■コンセプト ～ 『新たに生まれ変わる街～賑わいの創出』

大阪モノレール 松生町駅(仮称)

■景観形成の対応報告シート（前回（第2回）意見をふまえ）

地上階 天井伏図

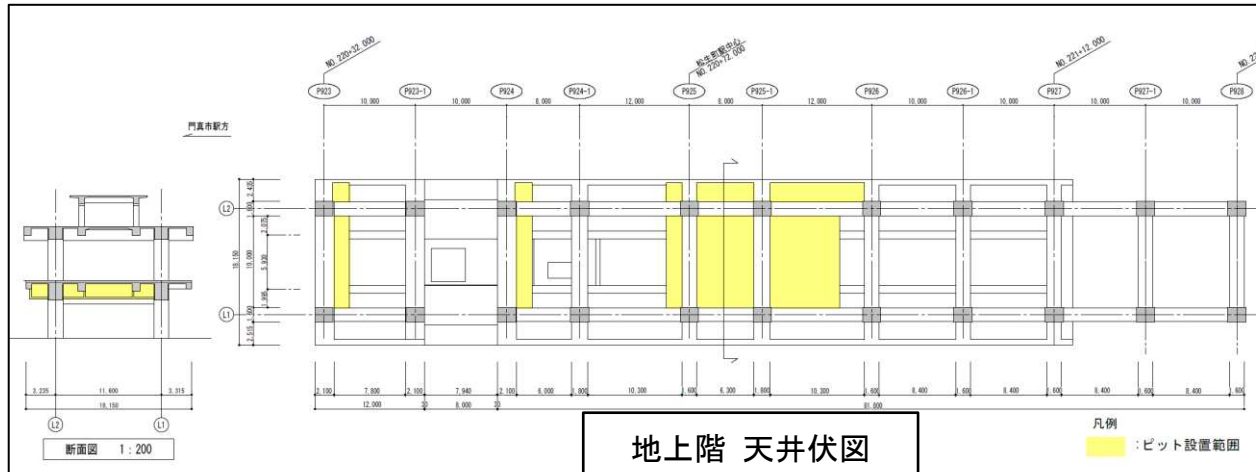
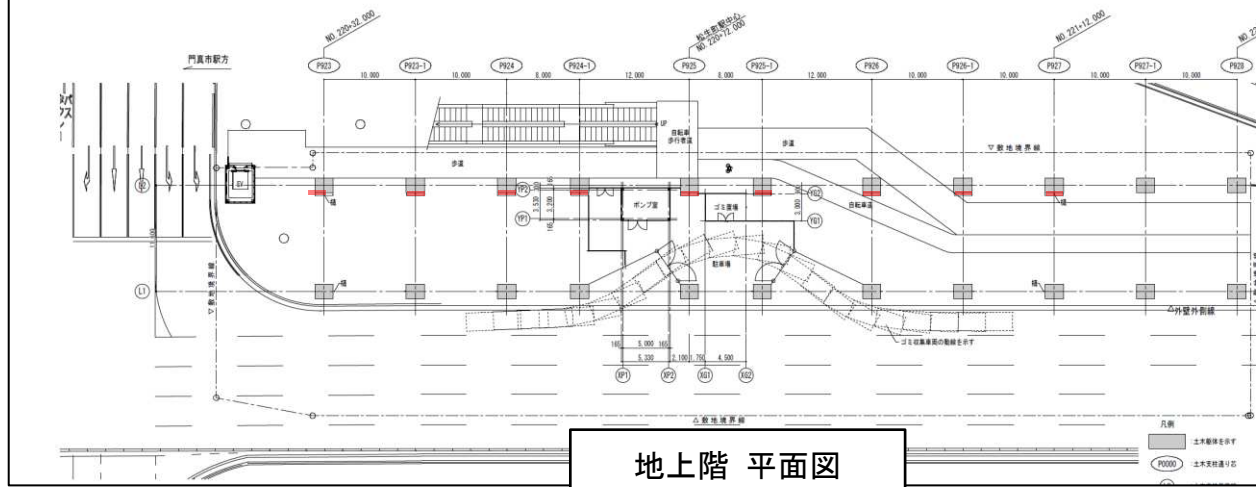
項目	アドバイザーからの意見	アドバイスへの対応
駅下部の空間	外から室外機が見える等の景観上気になる要素がたくさん出てくると思うので、それらを落とし込んで検討してほしい。	外壁面や天井面に室外機や配管をなるべく露出させず、すっきりした空間となるよう心掛けた。 駐輪場が整備された場合の見え方について再確認したが、ポンプ室やゴミ置場は陰に隠れてしまい、賑わいに繋がるスポットにはなりづらいと考えられるため、空間に馴染むものとなるよう、シンプルにホワイト系で明るい印象となるものにするように考えた。 サイン計画については、美しい風景がつけられるよう、門真市及び大阪モノレール株式会社に対応をお願いした。
	モノレール下の駐輪場は天井が高く、怖さや暗さを感じにくい。感じが良いたことが一番大切であるため、ポンプ室等も一緒に考えてほしい。	
	駅下のポンプ室とゴミ置場の色をどうするのか検討しているが、コンセプトの緑や松ぼっくりという考え方よりも、トータルでデザインされるとよい。	
	公共が管理する駐輪場ではサインが多くなるケースもあるが、美しい風景をつくるためよく考えてほしい。
